設計変更詳細

対象型式	変更時期	新型式	対象サイズ
16H-DG	2009 年 3 月	16-DG-N	全サイズ
16H-DGF		16-DGF-N

TOYO VALVE

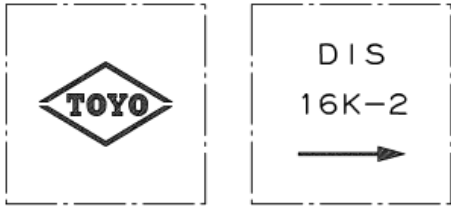
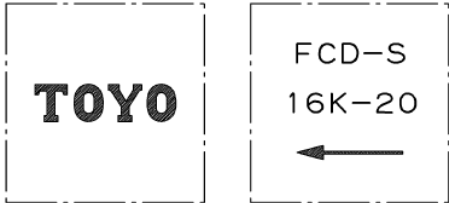
変更内容		
項目	変更前	変更後
全面設計変更		全面設計変更のため、変更前との部品互換性はなし。
ボンネット構造	ボルトテッドボンネット	ユニオンボンネット
鑄出し表示	(16H-DG)	(16-DG-N)

(16H-DGF)	(16-DGF-N)

ガスケット材質	膨張黒鉛シート	銅板ガスケット
寸法 (詳細は表 1)		16-DG-N のみ面間寸法変更あり 高さ寸法変更
